**ARPAT - Direzione Tecnica – Settore VIA/VAS**

**Oggetto:** Contributo istruttorio sul Rapporto Ambientale di VAS del Piano di Sviluppo della Rete Elettrica di Trasmissione Nazionale 2023 - Proponente TERNA S.p.A. [ID: 8365]

## RISCONTRO DI TERNA ALLE OSSERVAZIONI FORMULATE DA ARPAT SUL RPA DEL PdS 2023

## OSSERVAZIONI

- **355-N/HG-1\_1: Nuovi cavi marini HVDC (4 × 500 MW) tra SdC (stazione di conversione) Montalto e stazione di transizione cavo/aereo presso Avenza – nuova infrastruttura**

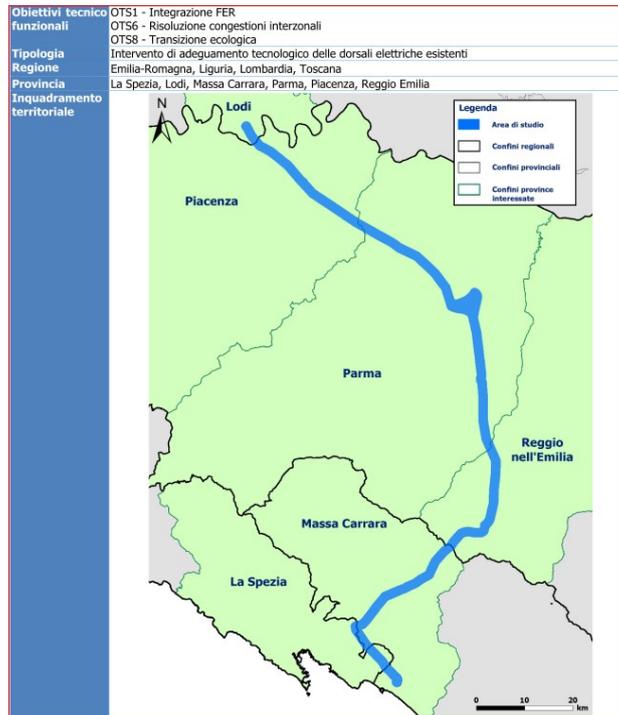
Si fa notare che, dalla lettura dei vari documenti, non è chiaramente definito se la nuova stazione di transizione aereo-cavo si trovi o meno all'interno delle pertinenze dell'attuale stazione elettrica di Avenza.

Si osserva che, per quanto riguarda la matrice suolo e sottosuolo (e in particolare i siti interessati da procedimenti di bonifica), **entrambi gli interventi 355-N/HG-1\_1 e 355-N/HG-1\_4 interessano l'area SIR di Carrara**, in quanto la stazione elettrica Avenza, punto di arrivo dell'elettrodotto Colorno–Avenza e presumibile punto di transizione cavo/aereo dei nuovi cavi marini, è ubicata all'interno del Sito di Interesse Regionale.

Si ritiene che debba essere effettuata una pianificazione delle attività che si intendono svolgere in queste aree, in particolare in riferimento alle operazioni di scavo con impiego di tecnologie *trenchless* (posa mediante Trivellazione Orizzontale Controllata) per l'attraversamento della linea di costa ed agli interventi previsti per percorrere gli oltre 2 km di distanza della stazione elettrica Avenza dal mare, ai fini di ottemperare agli obblighi imposti dal decreto sopra citato.

- **355-N/HG-1\_4: Riconversione in CC  $\pm 500$  kV Parma-S. Rocco Po-Turano e Avenza-Colorno – adeguamento tecnologico delle dorsali elettriche esistenti**

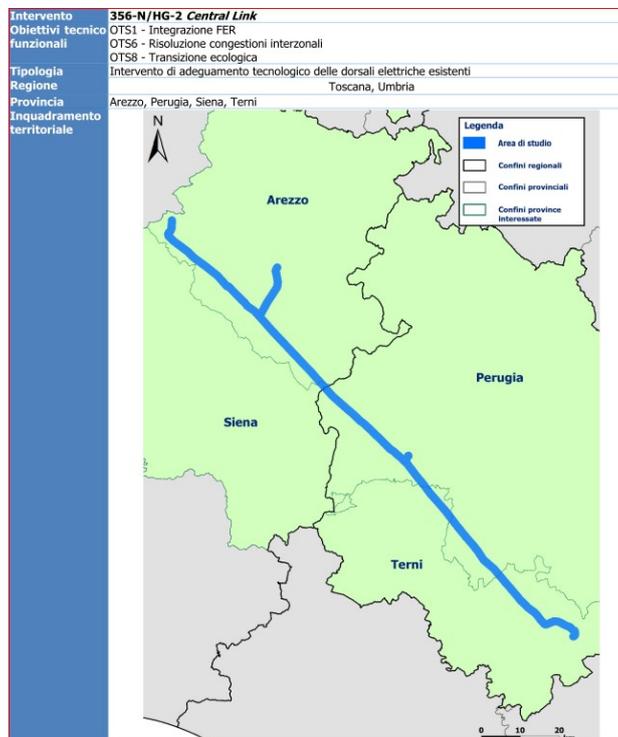
- in merito alla ricostruzione della linea n. 256 si segnalano sia la criticità esistente a Carrara sull'elevata esposizione all'induzione magnetica (su cui intervenire per una mitigazione), sia la criticità in fase di cantiere dello stesso intervento proposto da TERNA per la prossimità ad edifici esistenti e l'eventualità di una alternativa rappresentata da una variante di tracciato;

- **359-N\_1: Nuovo collegamento dalla CP di Follonica alla SE di Follonica RT – nuova infrastruttura**

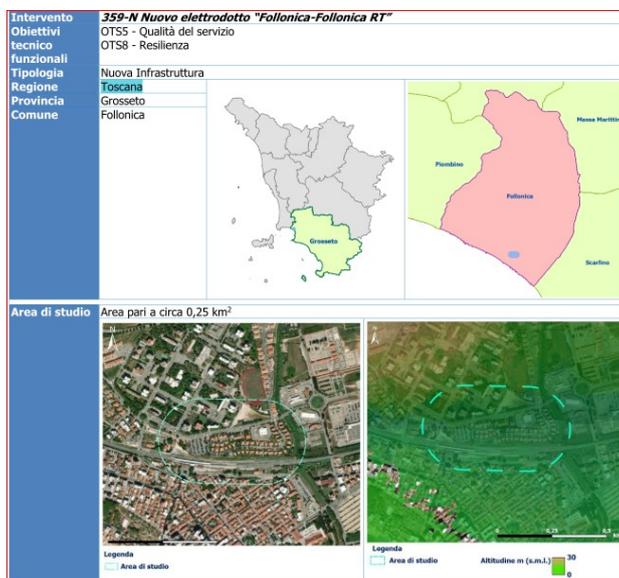
Dalla stima degli effetti ambientali di TERNA risulta un  $Ist20 = 0$ , ovvero l'area di studio interessa un quartiere a carattere residenziale.

- nell'ambito dell'**intervento 359-N Nuovo elettrodotto "Follonica-Follonica RT"** in merito al nuovo collegamento Follonica RT-Follonica CP, si sottolinea che la zona è attraversata da elettrodotti aerei ad AT (132 kV) ed il nuovo collegamento tra le due stazioni interessa un quartiere residenziale in mezzo alle due stazioni e limitato a sud dal tracciato ferroviario (come si può vedere dal dettaglio della seguente ortofoto) per cui andrà precisato se sia previsto elettrodotto AT interrato sulla strada a nord del quartiere stesso.

Inoltre, per il sito di Follonica si ritiene necessario che in fase di procedimento autorizzativo della nuova linea siano stimati anche gli incrementi di corrente nelle linee che afferiscono alle due stazioni (presenti nella mappa seguente) e di conseguenza l'incremento del campo magnetico presso gli edifici che si affacciano su tali linee:

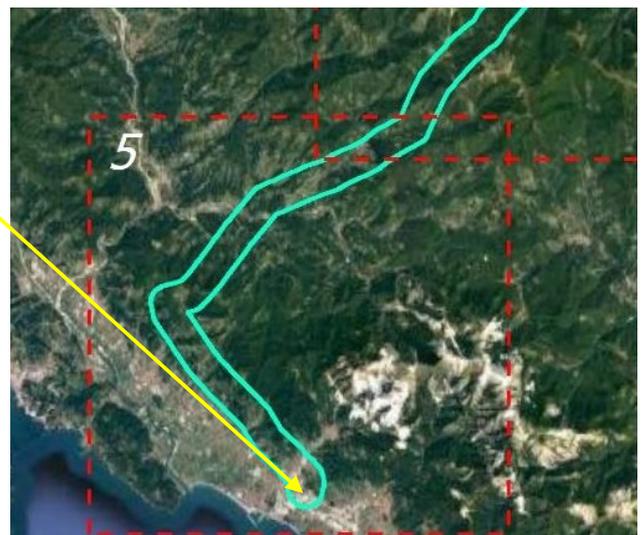
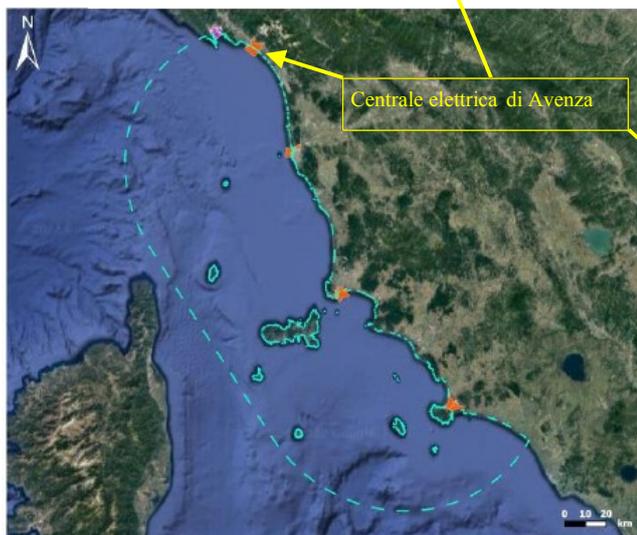
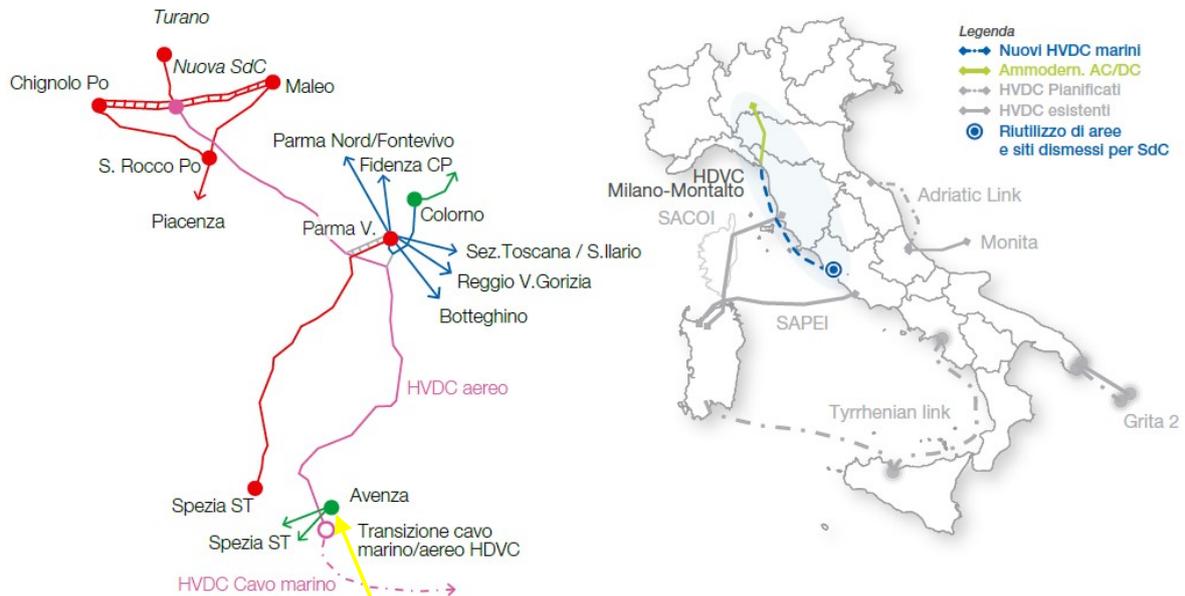
- il **passaggio da elettrodotti in AC ad elettrodotti in DC** determinerà una diminuzione dell'esposizione della popolazione ai campi elettrici e magnetici a 50 Hz, visto soprattutto che TERNA ha intenzione di utilizzare i tracciati delle linee esistenti per evitare ulteriore occupazione di suolo; il campo di induzione magnetica sarà di tipo statico e dovrà rispettare il limite ICNIRP di 40 mT;
- nell'ambito dell'intervento **355-N/HG-1 HVDC Milano-Montalto per il corridoio HVDC n. 1 "MIMO"** è prevista la ricostruzione e riconversione in corrente continua dell'attuale linea a

220 kV n. 256 “Avenza-Colorno (PR)”, che attraversa i Comuni di Carrara, Fosdinovo, Aulla e Fivizzano in provincia di Massa Carrara. Tale linea è stata ricavata nel dicembre 2016 attraverso lo scambio di estremi tra le linee “Avenza-Sarmato (PC)” e “La Spezia-Colorno (PR)” ed ha un tracciato che nella prima parte a Sud segue la direzione da Sud-Est a Nord-Ovest e poi vira di 90° in direzione Nord-Est. Si evidenzia che le prime 9 campate della linea n. 256 in uscita dalla stazione elettrica di Avenza attraversano il centro abitato di Carrara. In prossimità di una di queste campate si trova il sito (controllato da ARPAT) caratterizzato dalla più elevata esposizione all’induzione magnetica: condominio in Via Carriona n. 239, edificio C, terzo piano con la massima mediana giornaliera pari a 5,5  $\mu\text{T}$  nel 2004 e a 5,0  $\mu\text{T}$  nel 2011 (per 7 anni massima mediana giornaliera superiore 3  $\mu\text{T}$ ) e con un livello medio di esposizione a lungo termine nel periodo 2011÷2021 pari a 1,25  $\mu\text{T}$ . Si segnala inoltre che nel tratto toscano del tracciato della linea n. 256, entro 30 m in pianta, si trovano complessivamente ben 56 edifici (54 abitati a civile abitazione e 2 aziende). Il futuro intervento di ricostruzione e conversione della linea n. 256 in corrente continua da un lato andrebbe a sanare la criticità presente nel Comune di Carrara, dall’altro avrebbe esso stesso la criticità in fase di cantiere di una ridotta distanza dalle abitazioni esistenti, le cui implicazioni negative andrebbero opportunamente considerate e valutate nella fase autorizzativa. In tale fase sarà necessario il coinvolgimento del Comune di Carrara e la comunicazione e l’informazione diretta ai cittadini sulla tipologia di cantiere. La ricostruzione dell’elettrodotto esistente, ovviamente, rende più snello il procedimento autorizzativo dell’opera; tuttavia, al fine di evitare l’attraversamento del tessuto urbano della città di Carrara, si potrebbe considerare come possibile alternativa una variante di tracciato che in uscita dalla stazione di Avenza, seguendo il corridoio esistente in cui vi sono le linee n. 257 e n. 841 e poi le linee n. 314 e n. 843, eviti l’attraversamento urbano e nel Comune di Fosdinovo si ricollegli al tracciato attuale della linea n. 256 (si veda la planimetria seguente).
